## **ALEGACIONES EN EL SEGUNDO PERIODO DE EXPOSICIÓN PÚBLICA DE LA REVISIÓN DEL PLAN GENERAL DE ORDENACIÓN URBANA (PGOU) DE VALLADOLID**

- **Asamblea Ciclista de Valladolid**
- **Asociación Cultural Ciudad Sostenible**
- **Asociación de Consumidores y Usuarios en Acción de Castilla y León - FACUA**
- **Asociación Vallisoletana de Afectados por las Antenas de Telecomunicaciones - AVAATE**
- **CGT de Valladolid**
- **Ecologistas en Acción de Valladolid**
- **Federación de Asociaciones Vecinales de Valladolid "Antonio Machado"**

#### 34. Alegación SU-5

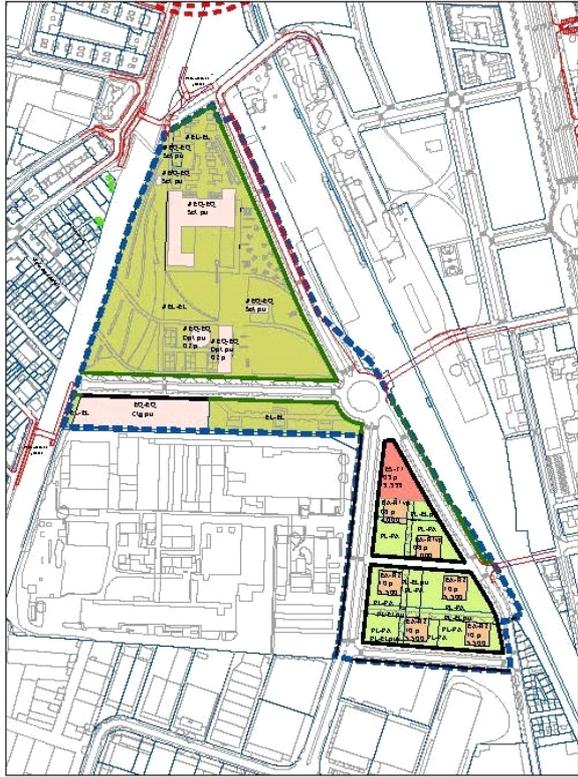
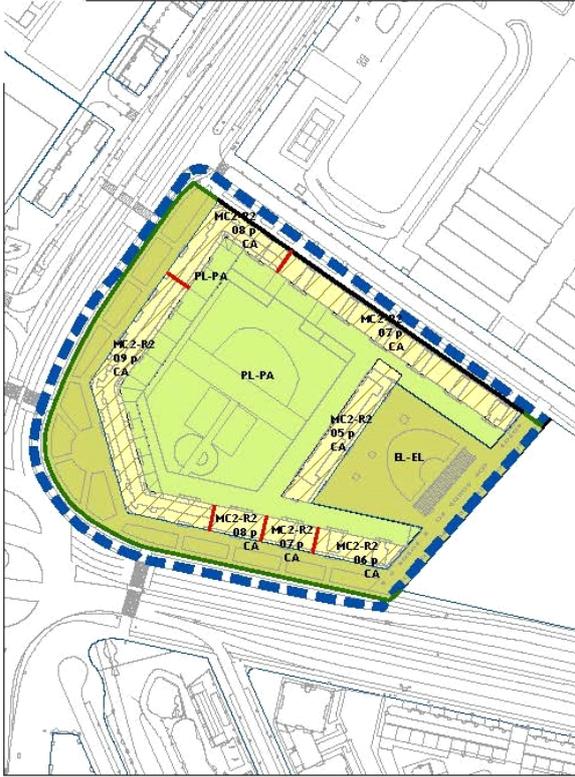
Se incorpora por la Revisión la ordenación detallada del Sector discontinuo de **SUNC – SE (o) 59 Zambrana**, sin embargo, **la tramitación de la ordenación de este espacio se está a la vez produciendo independientemente**: Información pública relativa al avance del **Plan Especial de Reforma Interior del APE 63 «Nuevo Hospital» y polígono «Viudas-Aramburu»**, en el término municipal de Valladolid- Expíe.: Planeamiento n.º 09/2018- BOCYL Nº 202, de 18 de octubre de 2018.

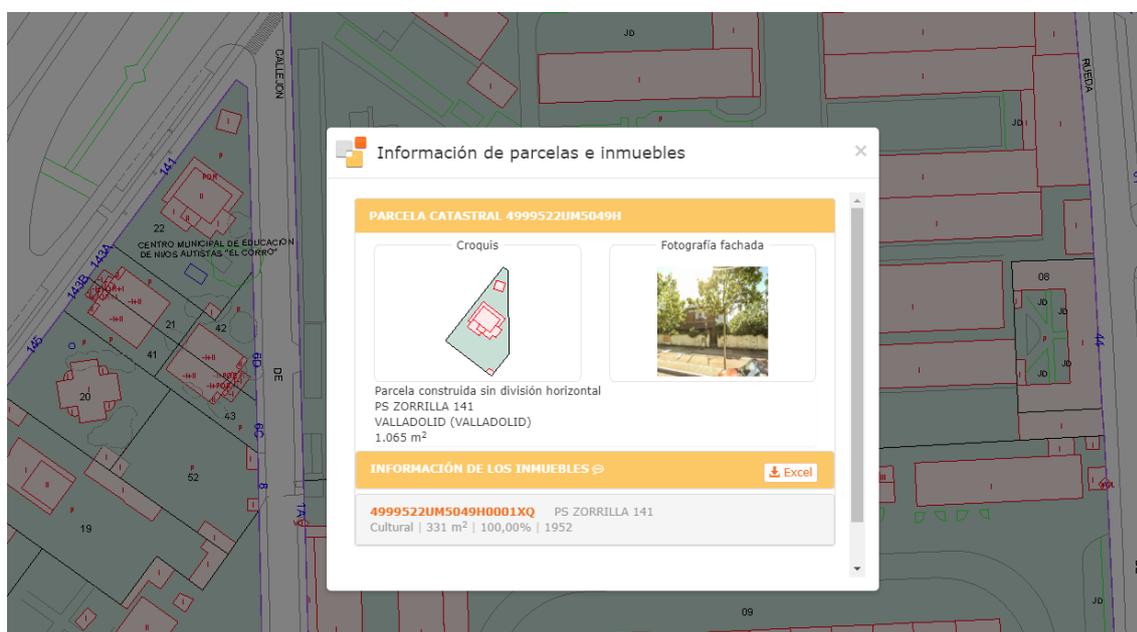
Entendemos que, dada la gravedad del problema de las inmisiones electromagnéticas provenientes de infraestructuras de telecomunicaciones en los edificios, **se debe realizar una evaluación muy completa sobre este tema**, que además deberá hacerse **no solo con carácter previo a la aprobación de la revisión del planeamiento, sino también a lo largo de la ejecución del mismo.**

Se debe tener en cuenta que **en la revisión del planeamiento presentada no existe la posibilidad de una planificación dirigida desde el Ayuntamiento que permita minimizar con garantías las citadas inmisiones, así como, en el peor de los casos, repartir de una manera equitativa entre la población la carga de soportar las inmisiones electromagnéticas provenientes de las infraestructuras de telecomunicaciones.** Por otra parte, la cada vez más importante domotización de las ciudades, mediante el reciente concepto de las “ciudades inteligentes”, está provocando cada vez más una mayor contaminación electromagnética.
